Straßenbauverwaltung Freistaat Bayern – Staatliches Bauamt Krumbach	
Straße / Abschnittsnummer / Station: B 10 / 100 / -0,244 – B 10 / 100 / 0,121	
B 10, (Ulm) – AS Nersingen A 7	
Ersatzneubau der Adenauerbrücke Ulm / Neu-Ulm	
PROJIS-Nr.:	Unterlage 9.4-1

ERGÄNZUNG

**des landschaftspflegerischen Begleitplans
(Gegenüberstellung von Eingriff und Kom-
pensation) um die Lärmschutzwand LA 05-1
in der Verlängerung der Lärmschutzwand
LA 05**

Auszug aus dem Bestands- und Konfliktplan (M: 1:1.000, genordet) mit Eintrag der zusätzlich in Anspruch genommenen Flächen der erweiterten Lärmschutzwand

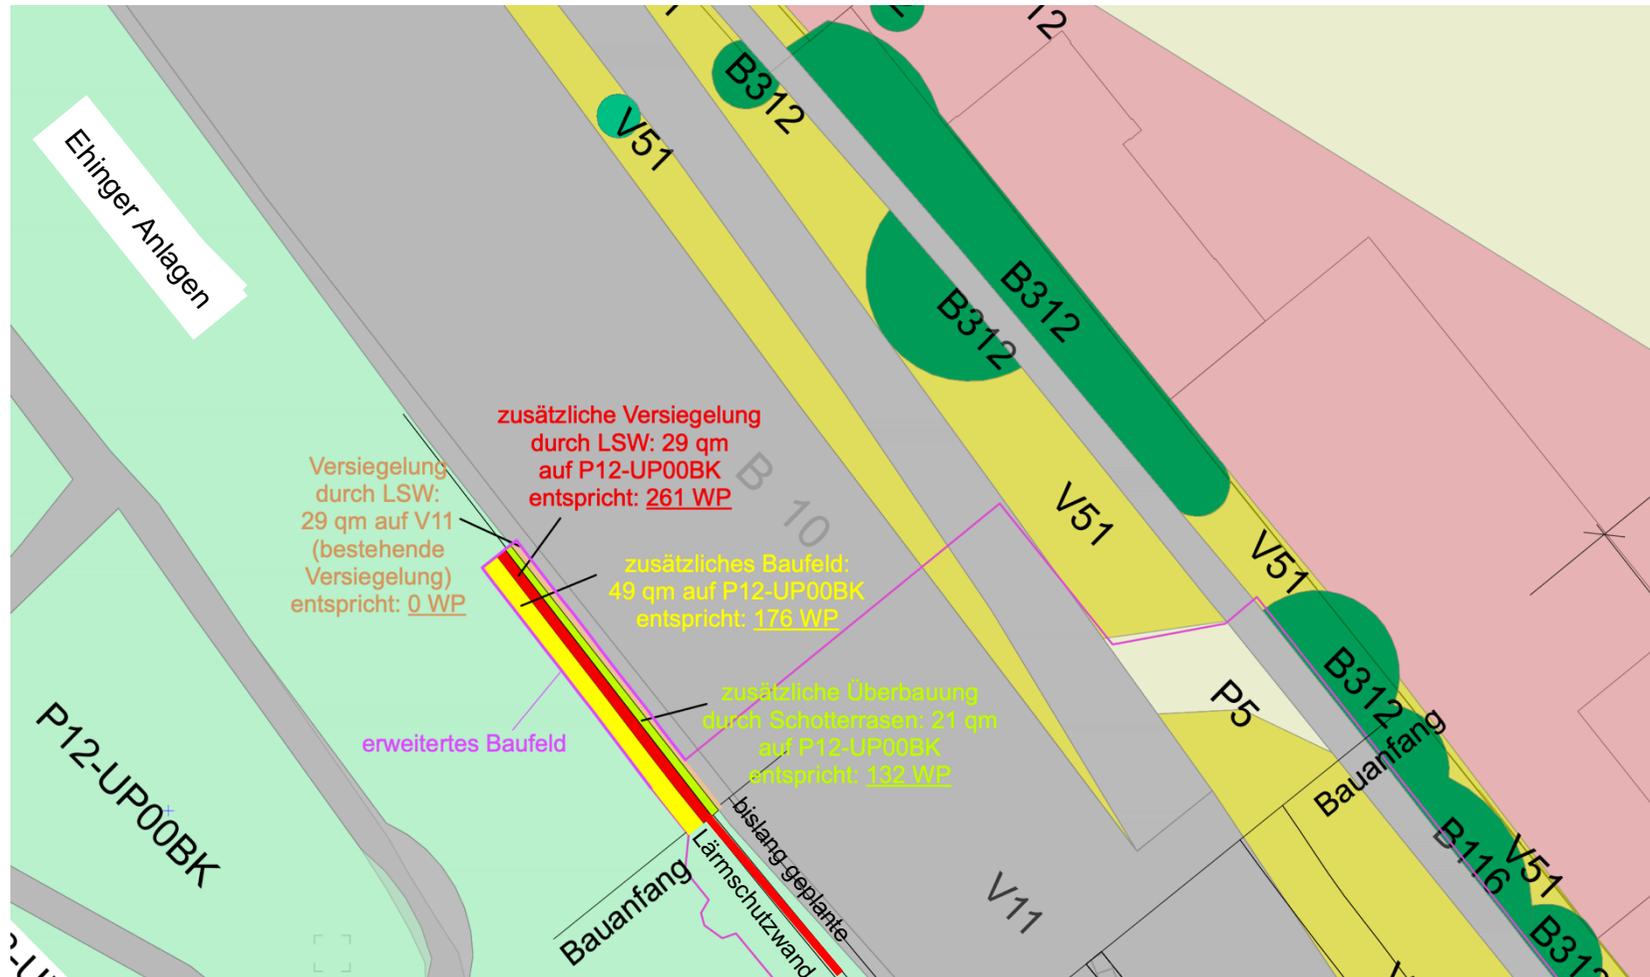
- Hintergrund:** Im Nachgang der Erörterungstermine vom November 2023 wurde seitens des StBA Krumbach zugesagt, die Lärmschutzwand zwischen der B 10 und den Ehinger Anlagen um ca. 30 m zu verlängern. Der hierbei erforderliche zusätzliche Eingriff wird nachfolgend schematisch im Plan dargestellt und tabellarisch hinsichtlich des naturschutzrechtlich erforderlichen Kompensationsbedarfs nachbilanziert.
- Ergebnis:** Die Verlängerung der Lärmschutzwand auf einer Länge von ca. 32 m und einer Fläche von insgesamt 122 qm hat einen zusätzlichen Kompensationsbedarf in Höhe von 570 Wertpunkten zur Folge. Dieser wird auf der Maßnahmenfläche 3 E in Höhe von 585 WP erbracht, in dem der Flächenumgriff der dort vorgesehenen Einzelmaßnahmen im erforderlichen Umfang (95 qm) vergrößert wird. Die naturschutzrechtlich erforderliche Kompensation wird somit vollständig erbracht.
